Le **18 OCT. 2013**

Nos réf : EE-811-13

Avis de l'autorité environnementale sur le projet d'aménagement du pôle de santé de Melun Sénart à Melun (Seine-et-Marne)

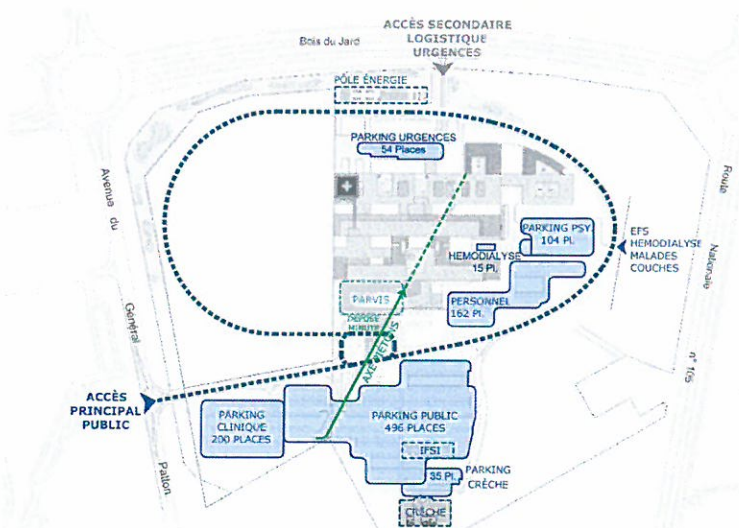
L'étude d'impact présente des visualisations du projet pour illustrer l'insertion paysagère du pôle de santé (pages 34 et 35/37). L'impact paysager du projet d'hôpital est abordé, un paysagiste et un architecte seront missionnés pour étudier son intégration paysagère. La partie « mesures » reste très théorique, il aurait été souhaitable de fournir un volet paysager présentant les mesures d'intégration.

L'autorité environnementale précise que l'intégration paysagère doit être une préoccupation commune à l'hôpital et la clinique.
